7. Regionalforum Schafftenau – Knoten Radfeld

PROTOKOLL

Thema:	7. Sitzung des Regionalforums
Datum und Uhrzeit:	10.12.2019, 16:30-18:30 Uhr
Ort:	Berger Logistik Wörgl

❖ Planungsänderungen Langkampfen Ost

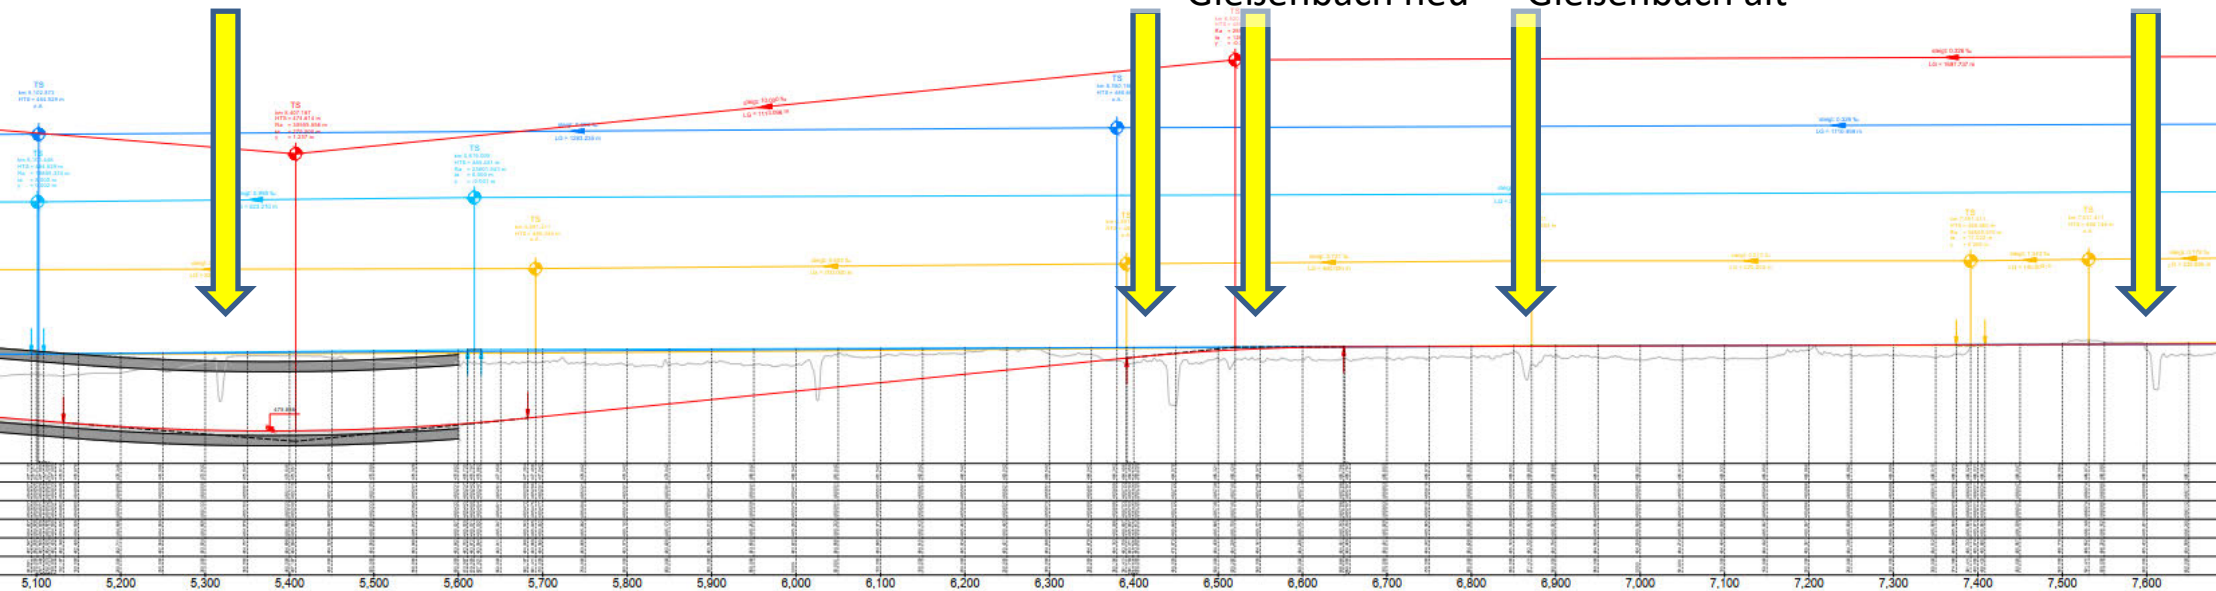
Langkampfen Ost

Hier haben sich im Juli zusätzliche Möglichkeiten eröffnet, da im deutschen Trassenauswahlverfahren bestimmte Varianten nicht mehr weiterverfolgt werden. Dadurch

- ist eine Trassenführung des Nachbarprojektes in Richtung Deutschland parallel zur Autobahn fixiert,
- kann statt der Überfahrtsbrücke Auweg eine Unterführung gebaut werden,
- kann der Gießenbach auf die Nordseite verlegt und dabei Bahngrund genutzt werden,
- verschiebt sich das Wartungsgleis ein wenig nach Osten auf die Südseite.

Durch diese Anpassungen ergibt sich, dass das Tunnelportal in Richtung Deutschland weiter Richtung Kufstein verschoben wird.

❖ Unterführung Auweg/ Gießenbach

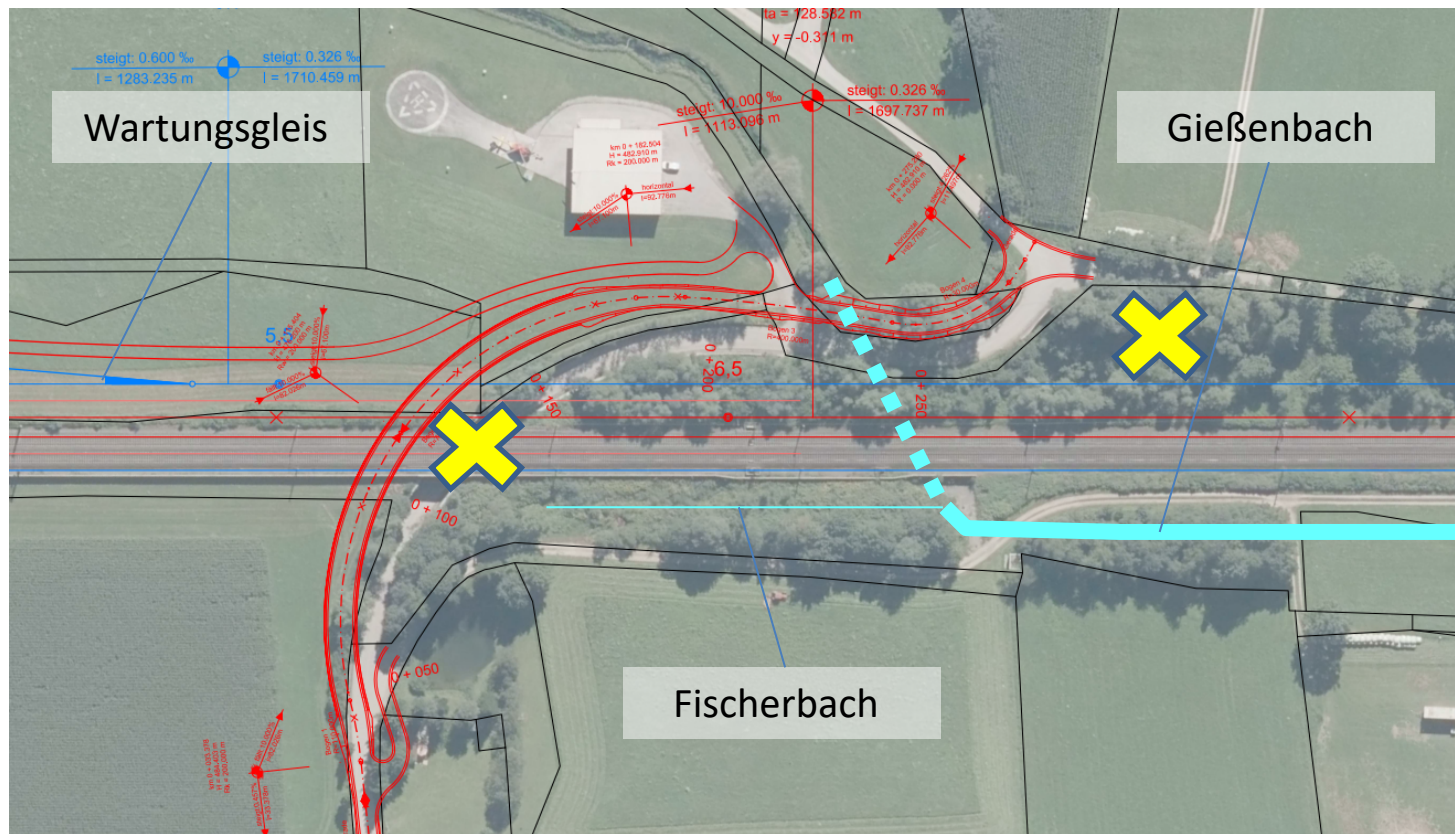
Unterführung Auweg/Gießenbach (Folie 10): Da die bestehende Unterführung mit der neuen Gleisgeometrie nicht kompatibel ist, wird neben dem bestehenden Bauwerk eine neue Unterführung errichtet. Durch die höherliegende Nivellette der Neubaustrecke kann in diesem Bereich der Fischerbach vor der Gleisquerung in den Gießenbach einmünden.

❖ Planungsänderungen Langkampfen West

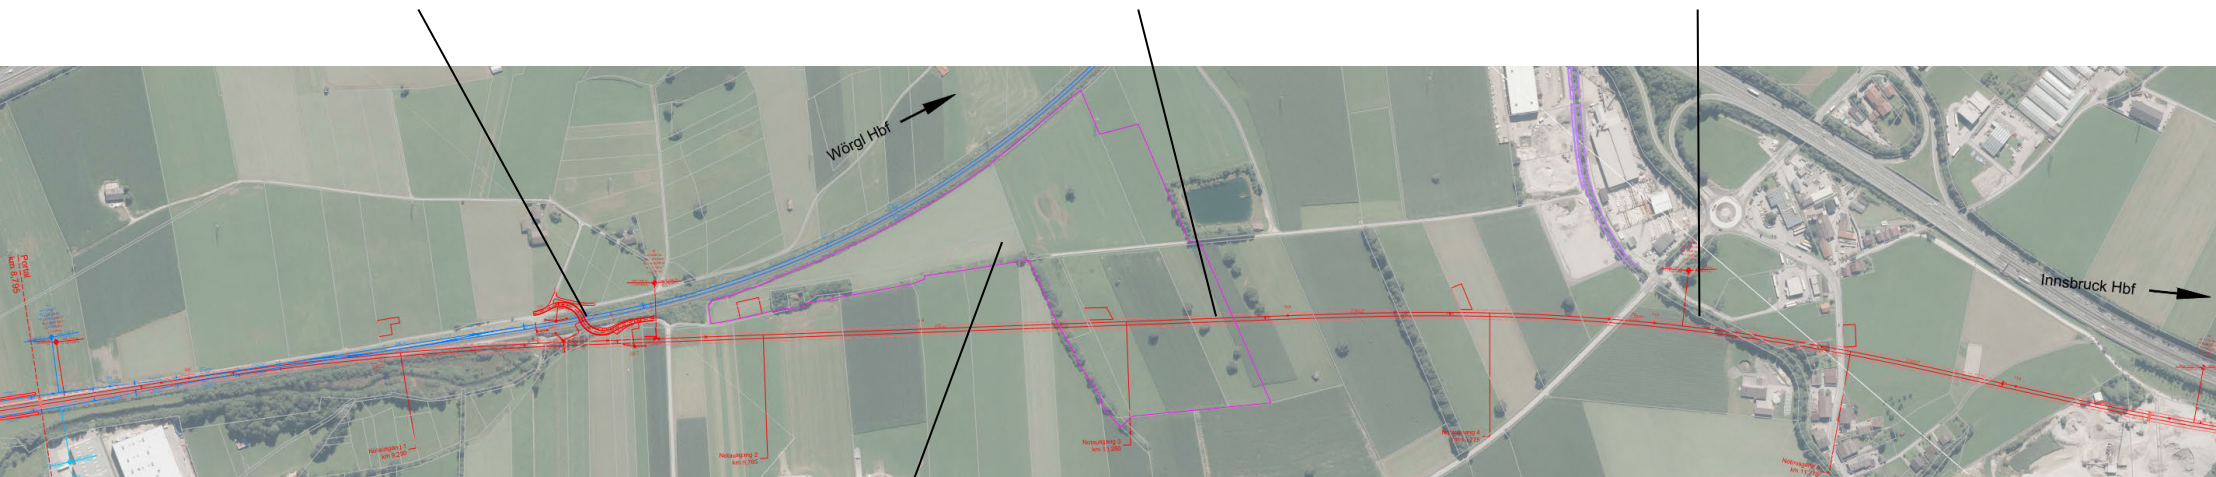
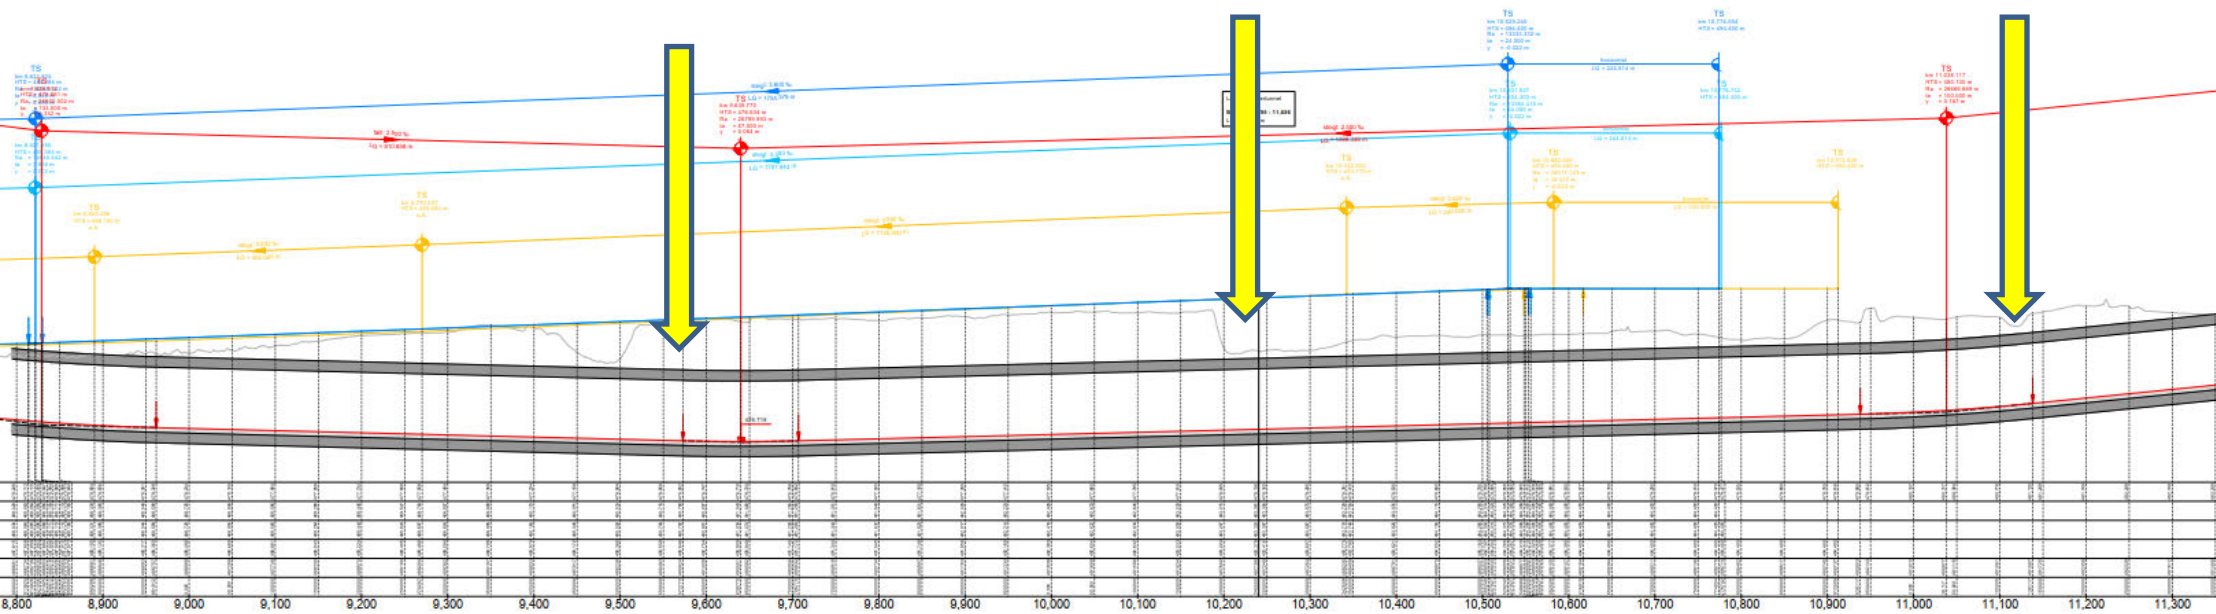
- Richtung Niederbreitenbach kann der Tunnel verlängert werden. Somit verschmilzt der Langkampfener Tunnel mit dem Niederbreitenbacher Tunnel.
- Eine Verlegung des Nasenbaches ist nicht mehr notwendig, er wird allerdings während der Bauphase temporär umgeleitet.

- Die Unterführung des Bahnhofweges kann näher an die zukünftige Hst. Langkampfen situiert werden, da die Neubaustrecke aufgrund des nun vorhandenen Tunnels etwas weiter nach Norden abgeschwenkt wurde.
- Die Anschüttung Langkampfen muss vergrößert werden um das zusätzliche Bodenaushubmaterial, das insbesondere durch die Tieferlegung der Gradienten für den Langkampfenertunnel entsteht, dauerhaft deponieren zu können.
- Die Notausgänge mussten durch den verlängerten Langkampfenertunnel in Teilbereichen neu situiert werden (siehe Folie 14, 15).

❖ BE- Fläche Angath

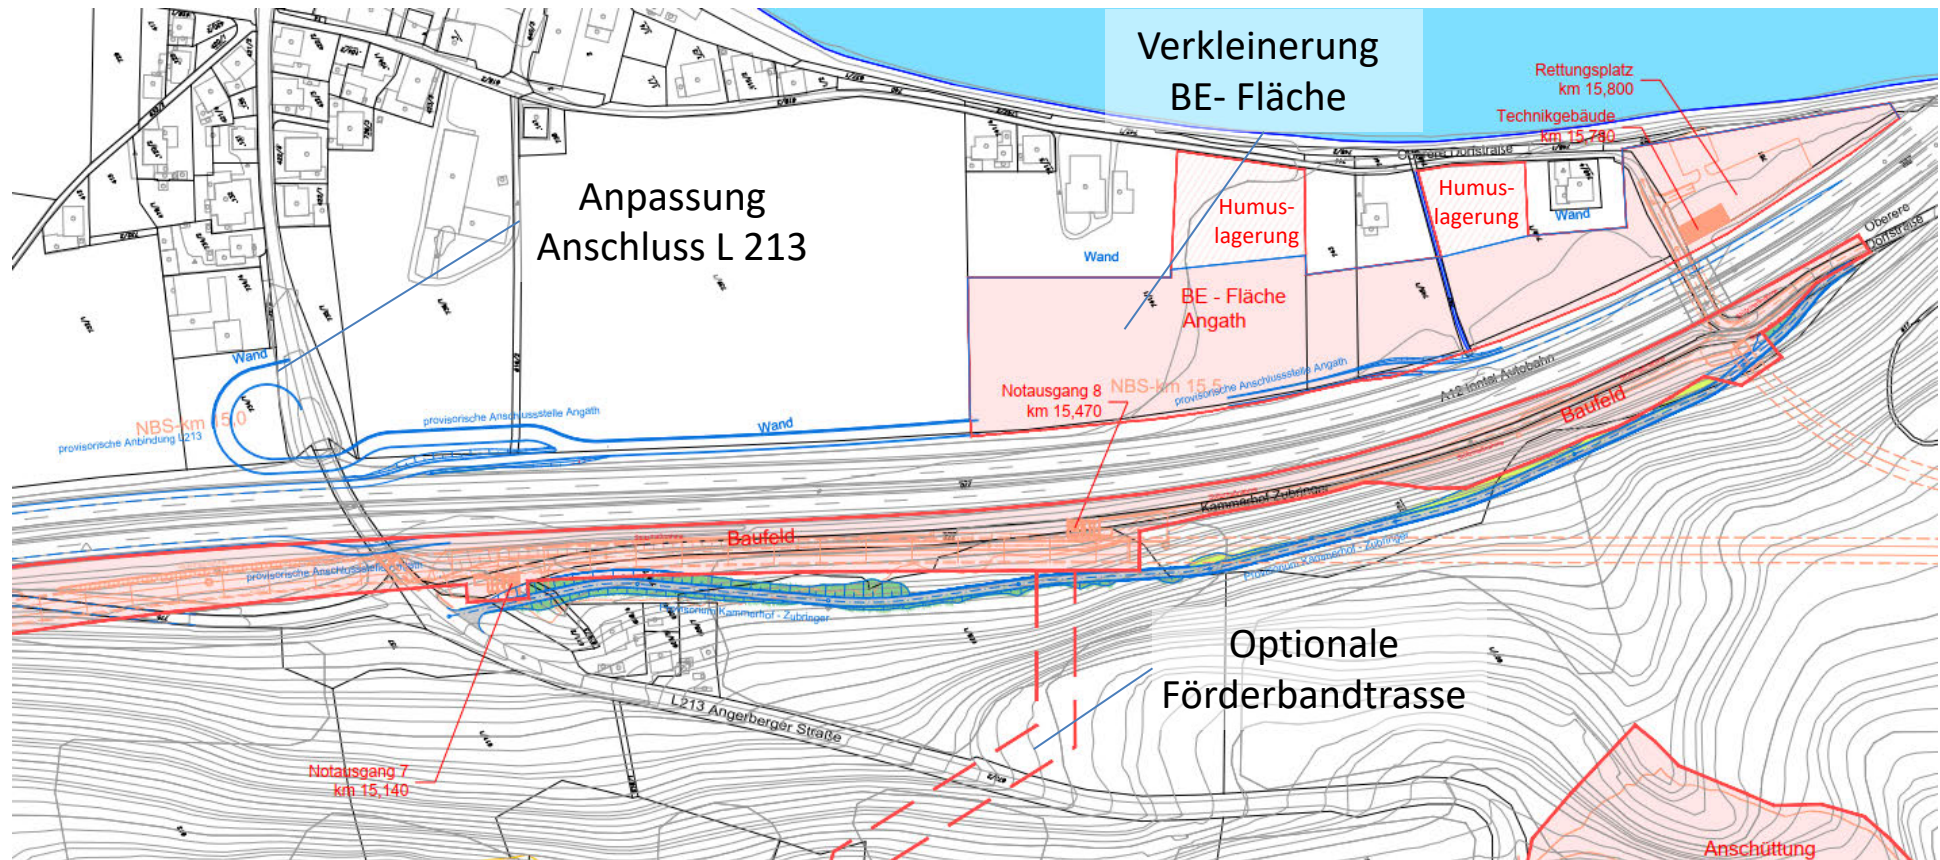
Es ist im unmittelbaren Nahbereich des Siedlungsgebietes notwendig, die Materialver- und -entsorgung vorzunehmen. Es wurde geprüft, welche Teile der BE-Flächen in Angath woanders eingerichtet werden können. Dadurch konnten wir die BE-Flächen in Angath von ursprünglich etwa 8 ha auf etwa 4 ha reduzieren. Die Baustraße könnte unter der bestehenden Landesstraßenbrücke durchgeführt werden.

Bgm. Osl: Wenn die Transporte zurückkommen, müssen sie also links in die Baustraße einbiegen?

Zusätzlich wird eine Förderbandtrasse geplant, die je nach Situation beim Bau optional verwirklicht werden kann. Aufgrund des Verkehrsaufkommens an der Angerbergstraße ist eine Förderbandtrasse aus Sicht der Planung nicht unbedingt erforderlich; dennoch will man eine Förderbandtrasse im Verfahren prüfen lassen. Dem UVP-Verfahren liegt aber uneingeschränkt die Verfuhr des Materials mittels LKW zugrunde.

Bgm. Haaser: Wie wirkt sich das Förderband lärmtechnisch aus?

Helmut Schlenz: Genau. Durch die bessere Übersichtlichkeit können mögliche Unfälle vermieden werden.

Helmut Schlenz: Das Förderband wird hörbar sein, im Schalleinzugsgebiet der Inntalautobahn aber wahrscheinlich nicht wesentlich. Um einen logistischen Vorteil durch das Förderband zu erzielen, muss das Band auch in der Nacht und am Wochenende durchlaufen.

❖ BE- Fläche Liesfeld

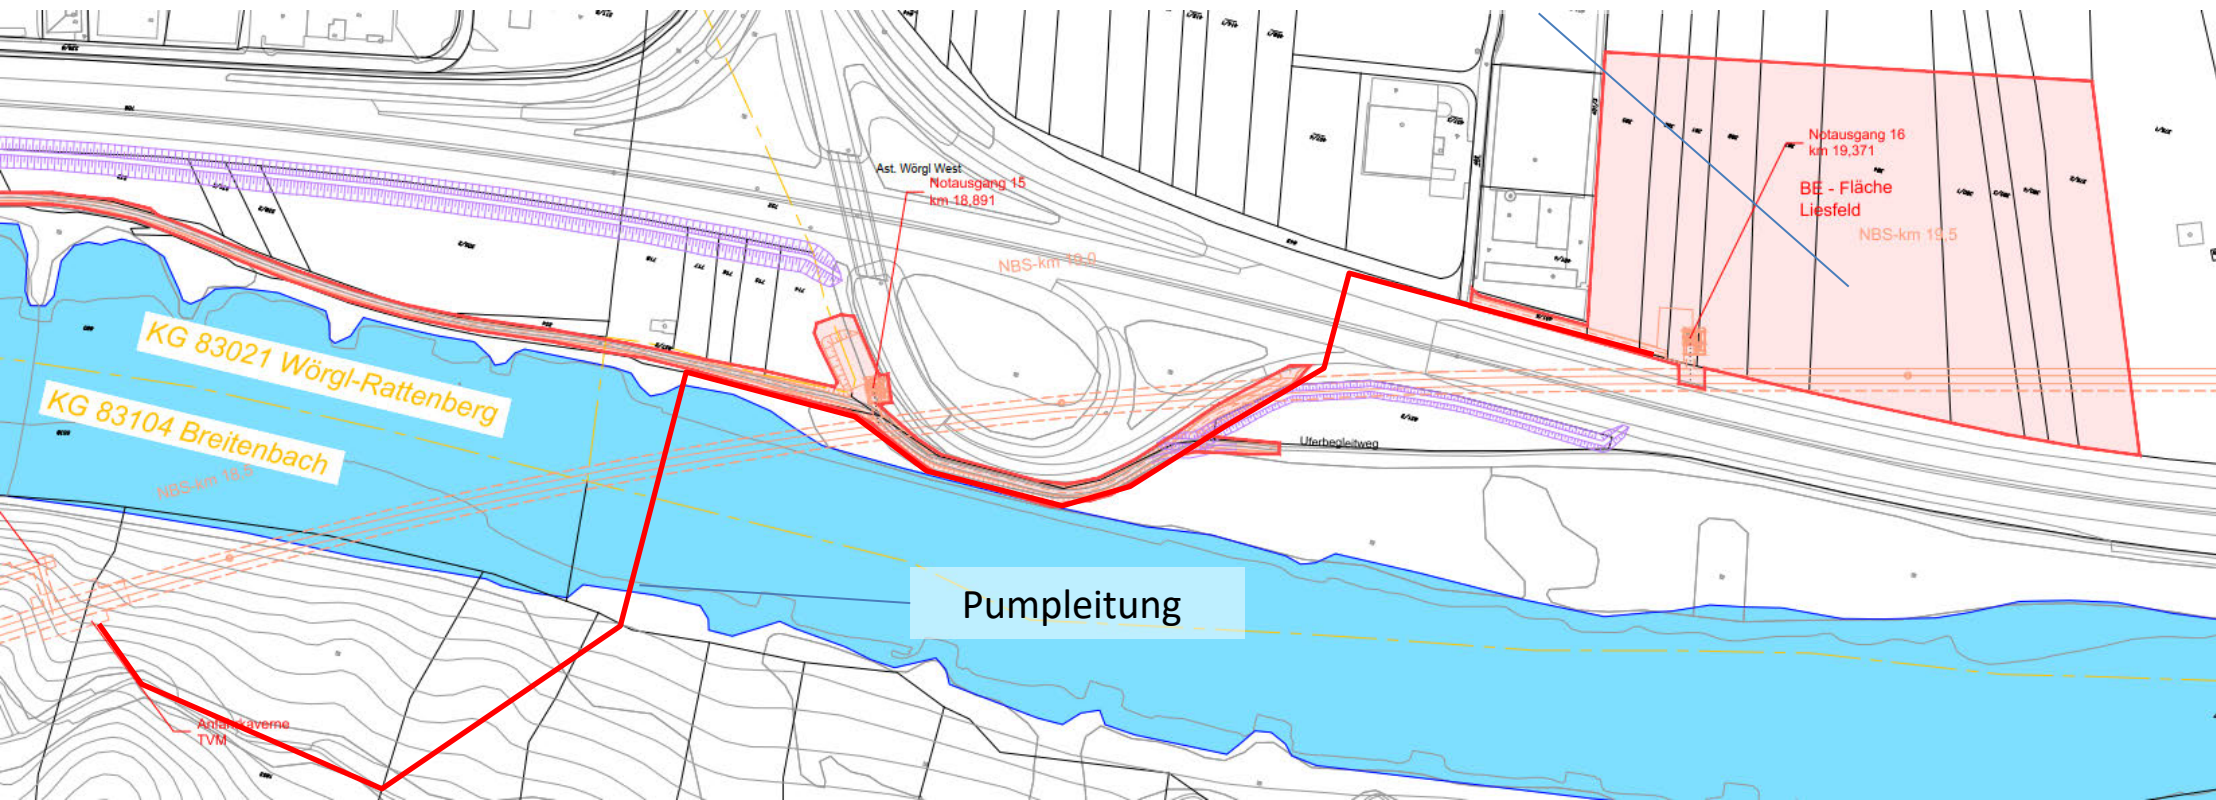
Um die Flächenreduktion in Angath auszugleichen, muss eine etwa 6 ha große BE-Fläche im Liesfeld eingerichtet werden. Hier ist dann auch die Tübbingproduktion und die sogenannte Separieranlage vorgesehen. In der Separieranlage wird das im Hydroschildvortrieb verflüssigte Tunnelausbruchmaterial aufbereitet. Das Material wird über eine Pumpleitung zur Separieranlage geleitet und dort wieder in die einzelnen Kornfraktionen aufgeteilt.

Bgm. Osl: Der Vortrieb verläuft also weiter von Ost nach West, aber ein Teil der Menge würde über das Liesfeld abtransportiert werden?

Ab Angath haben wir den Fahr- und Rettungstunnel mit bergmännischem Vortrieb. Ab der Innquerung finden wir Lockergestein und Grundwasser vor, dort muss das Vortriebsverfahren auf einen maschinellen Vortrieb umgestellt werden. Für den maschinellen Vortrieb ist die Separieranlage notwendig. Sämtliches Bodenmaterial, das durch den maschinellen Vortrieb abgebaut wird, wird über die Separieranlage im Liesfeld geführt und von dort über den nahegelegenen Autobahnanschluss mittels LKW verführt.
